SOPRINTENDENZA SPECIALE PER IL PIANO NAZIONALE
DI RIPRESA E RESILIENZA

[ID_VIP: 8897] **SANTA GIUSTA (OR) – Progetto di un impianto agro-fotovoltaico denominato "Green and Blue Sassu" della potenza di 65,96 MW e delle relative opere di connessione alla RTN da realizzarsi in località Sassu – Progetto Definitivo.**
Procedura riferita al Decreto legislativo n. 152 del 2006 – VIA (art. 23 – PNIEC)
Proponente: Nexta Sardinia S.r.l.
Comunicazione della Soprintendenza speciale per il PNRR – “Aree idonee”.

(elaborazione Soprintendenza speciale per il PNRR: “fascia di rispetto” di 500 m della dichiarazione di notevole interesse pubblico ai sensi dell’art. 136 del D.Lgs. n. 42 del 2004, relativa al DAPI/TPUC 06/04/1990 – fascia ROSA)

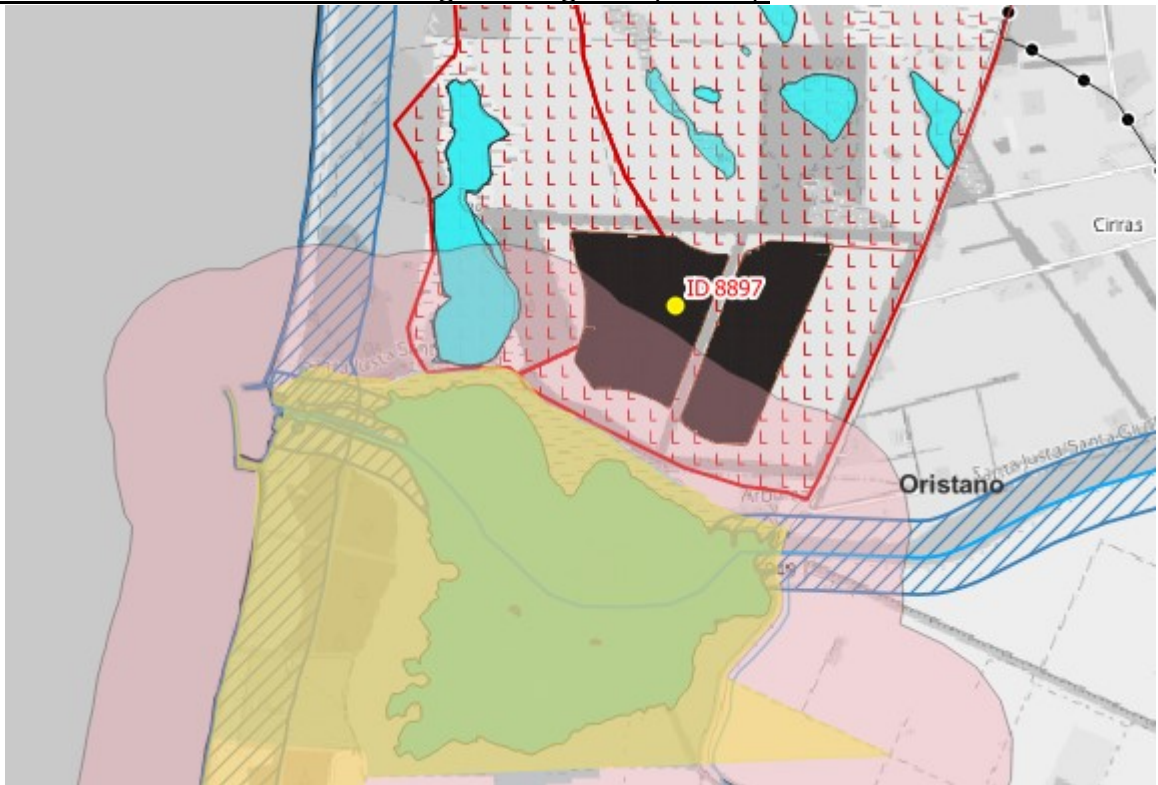
- **con riferimento alla lettera c-quater),** l'eventuale interferenza diretta dell'impianto proposto con il perimetro dei beni sottoposti a tutela ai sensi del decreto legislativo 22 gennaio 2004, n. 42, incluse le zone gravate da usi civici di cui all'articolo 142, comma 1, lettera h), del medesimo decreto, nonché con la fascia di rispetto dei beni sottoposti a tutela ai sensi della Parte seconda oppure dell'articolo 136 del medesimo decreto legislativo, fatto salvo quanto previsto alle lettere a), b), c), c-bis), c-ter) (l'impianto industriale FVA ricade integralmente in area vincolata paesaggisticamente come di seguito indicato: beni paesaggistici tipizzati ed individuati dal Piano paesaggistico regionale – PPR - ai sensi delle Norme Tecniche di Attuazione – NTA - art. 17, comma 3, lett. a), g) e k), rispettivamente entro la “Fascia costiera”, all'interno della “zona umida costiera” e delle “aree di ulteriore interesse naturalistico comprendenti le specie e gli habitat prioritari, ai sensi della Direttiva CEE 43/92 (interesse faunistico)”; le opere di connessione alla RTN (cavidotto) interessano anch'esse ambiti vincolati paesaggisticamente dal PPR ai sensi dell'art. 17, comma 3, lett. a), g) e k) delle NTA del PPR; la stazione utente di collegamento alla RTN ricade parzialmente all'interno dei 300 m dalla linea di battigia dello Stagno di Santa Giusta vincolato paesaggisticamente dal PPR ai sensi dell'art. 17, comma 3, lett. g) delle NTA del PPR; la parte meridionale dell'impianto FVA si colloca entro la fascia di rispetto della dichiarazione di notevole interesse pubblico ai sensi dell'art. 136 del D.Lgs. n. 42 del 2004, relativa al Decreto Assessoriale PI/TPUC 6 aprile 1990, recante “ARBOREA - ZONA LITORANEA E STAGNO S'ENA ARRUBIA” – v. l'immagine di seguito riportata):
